DICTAMEN HIDROGEOLÓGICO SOBRE LA PROPUESTA DE AMPLIACIÓN DEL AEROPUERTO DE BARCELONA- EL PRAT 2021

Comunitat d'Usuaris
d'Aigües del Delta
del Llobregat

Septiembre 2021

Figura 7) Evolución piezométrica del piezómetro B-6-a ubicado en el cementerio del Prat, lado este, y del B-4-a ubicado en el Remolar lado oeste, ambos fuera del campo de vuelo.

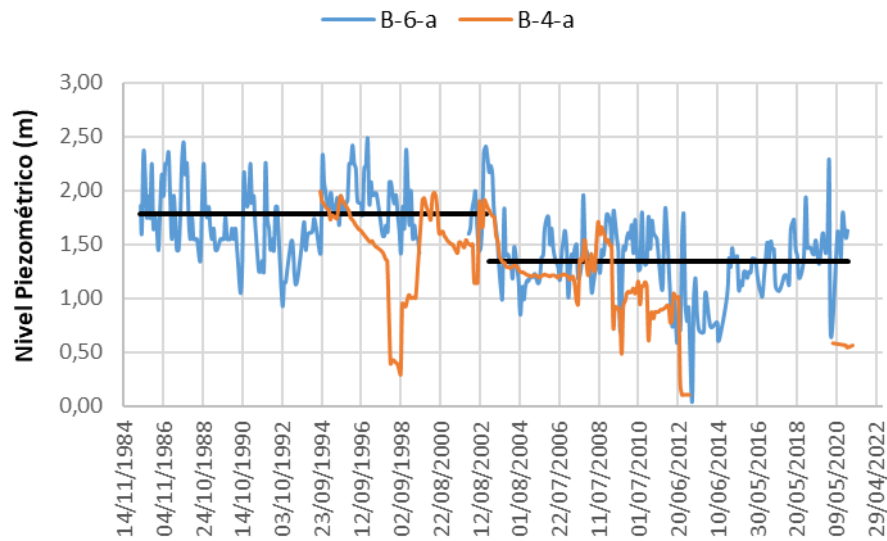
- Disminución del nivel piezométrico del acuífero superficial. Como ya se ha comentado anteriormente, los canales perimetrales aeroportuarios regulan el nivel piezométrico del acuífero superficial, siendo éstos una salida del sistema, y provocando en general una disminución de los niveles del acuífero superficial más allá de la zona de campo de vuelo. Se trata de un impacto directo, negativo, diseminado (por su extensión) y permanente.

- En la Figura 7 se marcan las medias aritméticas del piezómetro B-6-a de los periodos anteriores (1.78 m) y posteriores (1.34 m) a la ampliación del aeropuerto de 2002-2009. Como se observa, se puede determinar que el nivel piezométrico del piezómetro B-6-a, muy cercano a la zona de estudio, ha disminuido medio metro. En el caso del piezómetro B-4-a los datos no son continuos y, por eso, no se han realizado medias aritméticas. Lo que sí se puede determinar es que también se observa una bajada de nivel.

En consecuencia, la construcción de la tercera pista, la ampliación de la pista principal y los canales perimetrales circundantes han generado una bajada de nivel freático en el acuífero superficial.

Figura 8) Evolución de la conductividad en el Hall ferroviario de la Terminal 1

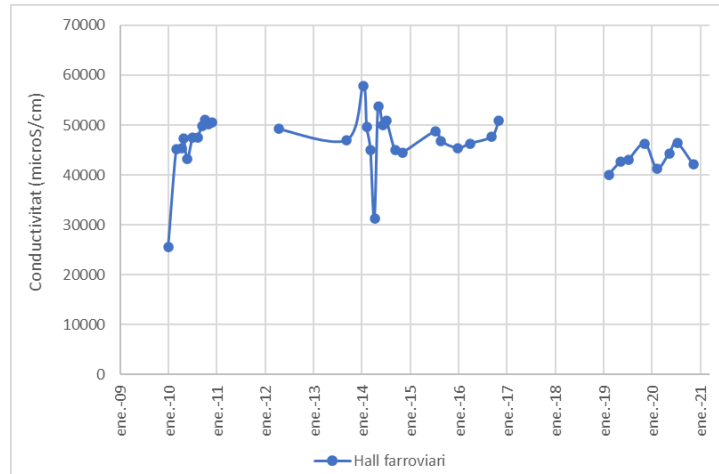
- La solución constructiva de la Terminal 1 fue la de implantar un conjunto de pantallas no estructurales perimetrales y un lecho de gravas en la base del edificio que permitiera drenarlo para reducir así las subpresiones generadas y mantener el nivel piezométrico interno a cotas bajas. Esta agua fluye a razón de 300.000 m³/año con una salinidad de 40.000-50.000 microS/cm (equivalente a agua de mar) (ver en la Figura 8 la evolución de la conductividad de este efluente). Esta infraestructura ha generado un **impacto**

negativo, directo, irreversible y permanente de salinización y de pérdida de recurso por bombeo que no había sido evaluado previamente en su Declaración de Impacto Ambiental. Este bombeo actualmente va al mar sin dar uso al agua por su alta salinidad. Por lo tanto, la entrada de agua de mar hasta la Terminal 1 (1 km tierra adentro) pone de manifiesto la elevada salinización del acuífero superficial en esta zona.

Figura 9) Seguimiento de la conductividad durante las obras de ampliación del Aeropuerto en los piezómetros ubicados en la zona del campo de vuelo.

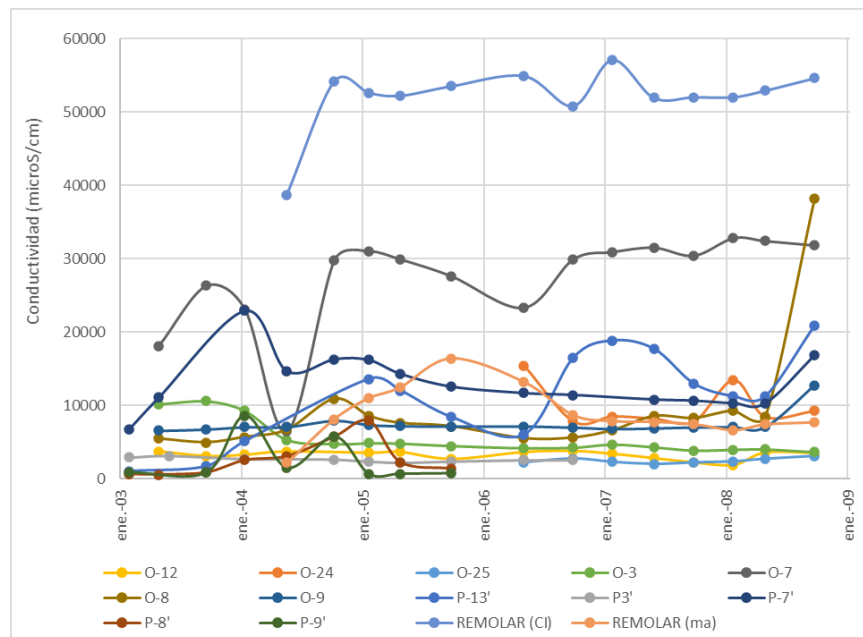
- Las obras de ampliación del aeropuerto también ocasionaron un deterioro de la calidad de las aguas del acuífero superficial de una forma más regional, principalmente el aumento de la salinidad, tal y como se observa en la Figura 9. Aunque el control de los piezómetros de control perimetral finaliza el año 2008, se puede observar que la tendencia de la salinidad en la mayoría de los piezómetros es al aumento. Actualmente, se desconoce el estado cualitativo de estos piezómetros, pero el dato de conductividad del hall ferroviario confirma la afección al medio subterráneo. La Declaración de Impacto Ambiental específica (medida 13ª) que la red de control, coordinada por AENA y la Agencia Catalana del Agua, tenía que estar operativa como mínimo 3 años después de la finalización de las obras (la Terminal 1 del Aeropuerto se inauguró en julio de 2009). Según los datos disponibles, el control automático a la laguna de la Ricarda se llevó a cabo parcialmente.

Figura 10) Evolución de los cloruros del agua superficial en los extremos de la Ricarda. Fuente Programa PICMA (Consorci Delta del Llobregat-Aigües del Prat).

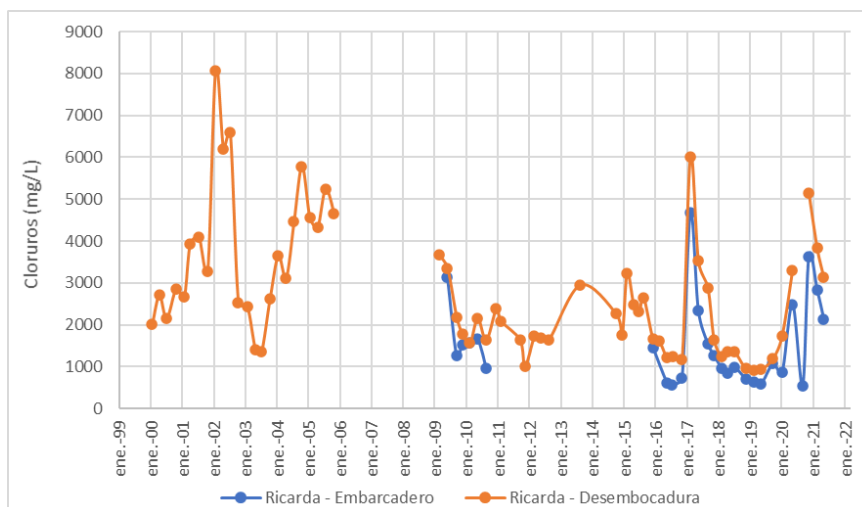
- La calidad del agua aportada artificialmente a la Ricarda, en función de su origen, ha sido muy diferente. En consecuencia, la salinidad de la laguna ha ido variando a lo largo de los años y con tendencia a disminuir. Si bien es cierto que en los años 2020 y 2021 los valores de conductividad han sido superiores a los años precedentes, cabe tener en cuenta que la salinidad media ha estado por debajo los 2000 mg/L de cloruros, tal como se ve en la Figura 10. Para la calidad biológica de la laguna de la Ricarda interesa que la barra de arenas en su desembocadura se rompa periódicamente y así haya mezcla con agua de mar. Es decir, el escenario ideal es la variabilidad estacional de la salinidad en la laguna.

Figura 11. Evolución de la calidad del agua (cloruros) en la riera de Sant Climent y la Vidala.

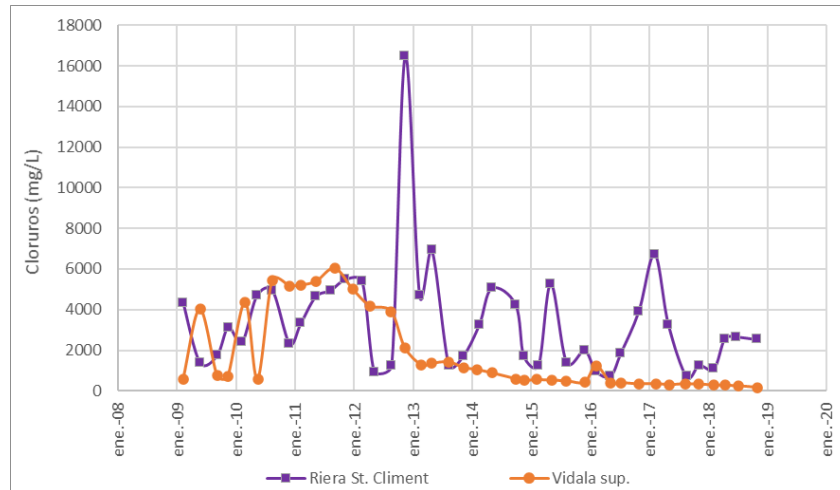
La primera alternativa contempla que la nueva laguna construida en la zona del Remolar - Filipines se alimente del agua de dos canales de riego y drenaje (corredores) cercanos a la zona. Estos canales actualmente vierten a la riera de Sant Climent y en realidad aportan mayoritariamente agua del acuífero superficial. El uso de esta agua de forma constante para alimentar la nueva laguna inducirá a una mayor evaporación y hará disminuir la aportación de agua al tramo final de la riera de Sant Climent, que es un hábitat protegido en sí mismo. También se debe tener en cuenta que el proyecto de mejora de la inundabilidad de las marismas de la reserva natural del Remolar-Filipines (ABM, 2019) contempla el uso del agua del brazo de la Vidala, conectada a través del acuífero superficial a la lámina de agua de la riera de Sant Climent. Las aguas provenientes de estos canales son aguas con un déficit de calidad elevado (AMB, 2019). Además, en épocas secas, no hay aportaciones de agua a la zona lagunar, y por tanto se provoca también un empeoramiento de la calidad de las aguas. Si en verano la riera de Sant Climent se queda sin aportaciones, entonces a la nueva laguna propuesta también le ocurrirá lo mismo y por las cotas que se plantean seguro que acaba secándose. En consecuencia, se deberá realizar un estudio de detalle de las necesidades hídricas del conjunto de los sistemas lagunares y las marismas asociadas (nueva laguna, riera de Sant Climent, la Vidala y marisma de les Filipines) para determinar cuándo se produciría un déficit hídrico y cómo se satisfarían las necesidades de las zonas húmedas protegidas en su conjunto. Además, el uso intensivo de esta agua interaccionando con el acuífero superficial, podrá afectar su calidad, provocando una salinización de las aguas por mayor evaporación y por intrusión salina.

La construcción de una nueva laguna conlleva a nivel de balance hídrico una mayor superficie de evaporación y, por tanto, un aumento del déficit que habrá que cuantificar y compensar mediante las aportaciones externas que se estimen. Si los canales actuales son insuficientes habrá que pensar en aportar aguas regeneradas en este caso, y probablemente agua proveniente de la ERA Gavà- Viladecans, con requerimientos de calidad más estrictos.

Considerando la superficie de 200.000 m² de la nueva laguna propuesta y suponiendo una media anual de evaporación de 1000 mm/año, los efectos de evaporación en lámina libre de agua serán del orden de 200.000 m³/año. La lluvia en años medios es de 600 mm/año por lo que se generaría un déficit hídrico. Éste podría agravarse para años secos (300 mm/año) y reducirse en años muy húmedos (1200 mm/año). Hay que tener en cuenta, además, que el déficit hídrico conlleva una bajada de nivel freático y con ello una entrada de agua de mar a través del acuífero superficial. Por ello, este déficit se debería compensar con una aportación de agua planificada.
